品番	TV173	品名	フラッシュバルブ（低圧用VB付）	1 / 3
----	-------	----	------------------	-------

金具補修品互換性情報	製品の前期型品・後期型品を識別し、それぞれに対応した補修品を選定してください。	2_A1_0054
件名	フラッシュバルブのスピンドル交換注意点（T170 型他）	
対象製品	T170, T170F, T172, T173, T173F, TV170, TV170R, TV170RX TV172, TV172R, TV172SX, TV173, TV173R, TV173RX, TV173DR

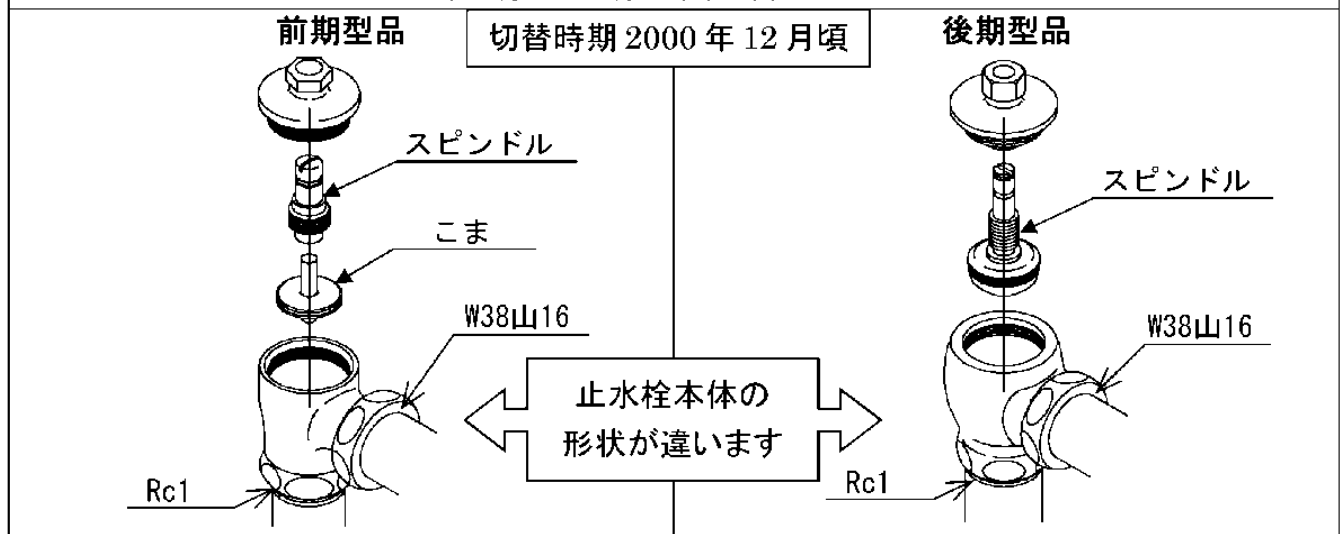
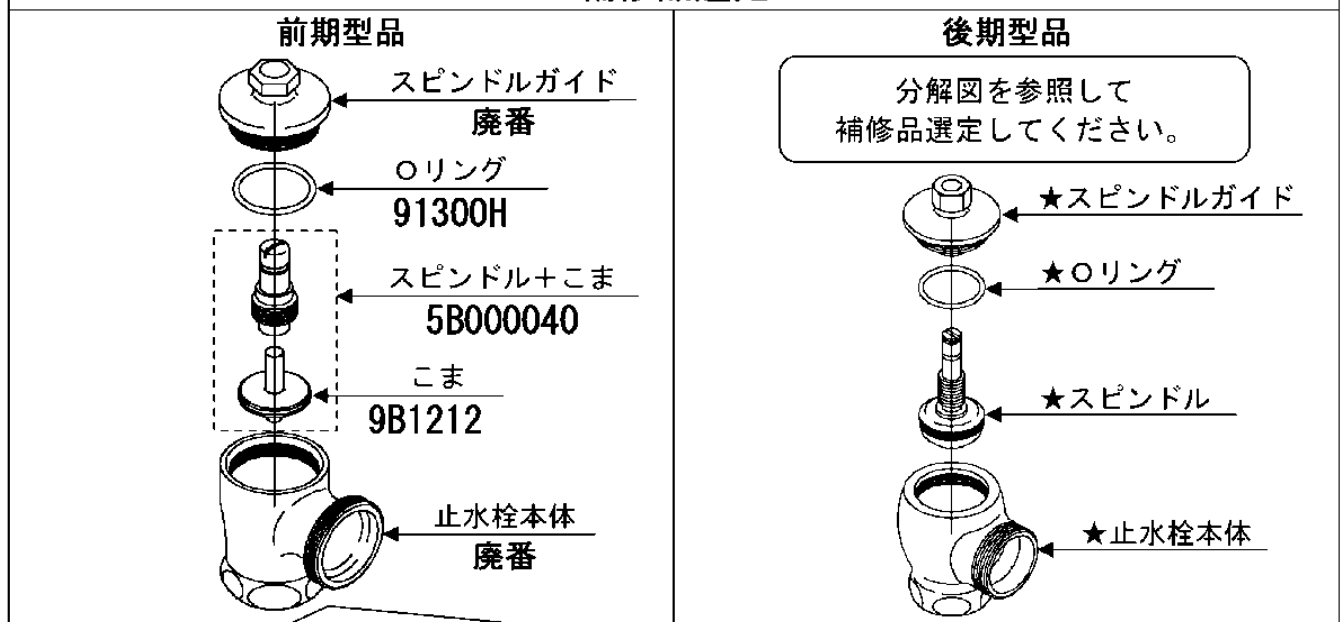
前期・後期型製品識別方法

補修品選定

前期型の止水栓本体を補修する場合は、後期型品で交換できます。
 ★(止水栓本体・スピンドル・Oリング・スピンドルガイド)一式で同時交換
